C-071

14. COMMENTAIRES GÉNÉRAUX

14.1 Ressources naturelles Canada

Figure C-073-1

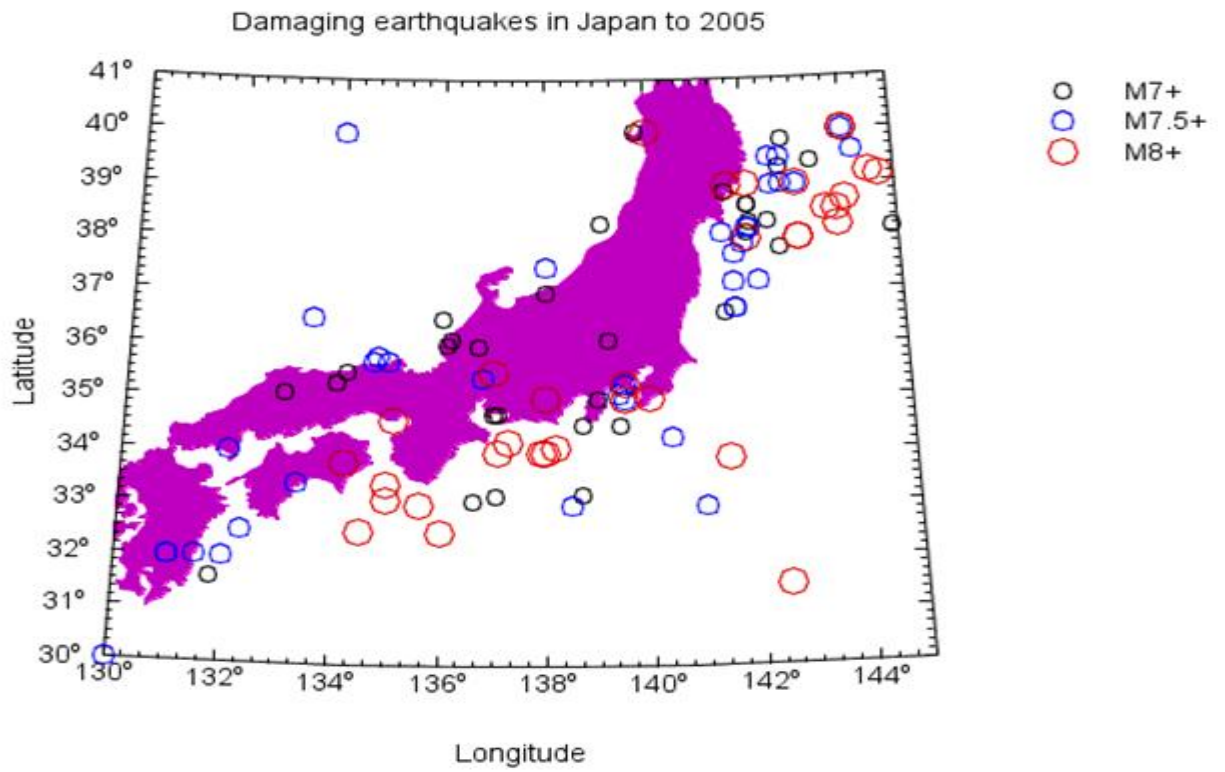
- Au cours des 20 dernières années dans l'est de l'Amérique du Nord, combien d'installations de regazéification de GNL ont-elles été construites à une distance de moins de 25 km d'un séisme d'une magnitude de 6 ¼ ? Combien d'installations ont été construites à moins de 25 km d'une source de séismes récurrents de faible amplitude ?

- Au cours des 20 dernières années dans l'ouest de l'Amérique du Nord, combien d'installations de regazéification de GNL ont-elles été construites à une distance de moins de 50 km d'un séisme d'une magnitude de 6 ¼ ? Combien d'installations ont été construites à moins de 50 km d'une source de séismes récurrents de faible amplitude ? (La distance est ajustée car les séismes de l'est du continent causent des dommages à des distances supérieures par rapport à ceux de l'Ouest.)

- Au cours des 10 dernières années, combien d'installations de GNL ont-elles été construites internationalement dans des endroits où le danger sismique est clairement supérieur à celui de Cacouna ?

La figure C-073-1 ci-dessous illustre les séismes dommageables d'une magnitude égale ou supérieure à M7 survenus dans l'histoire du Japon. L'observation de cette carte permet de constater que le Japon dans son ensemble exige des mesures de conception tenant compte de séismes d'une magnitude supérieure à M7. Les événements sismiques dans cette région du globe comprennent des événements de limites de plaques produisant une activité sismique réelle et potentielle beaucoup plus élevée que ce que l'on retrouve dans la région de Charlevoix.
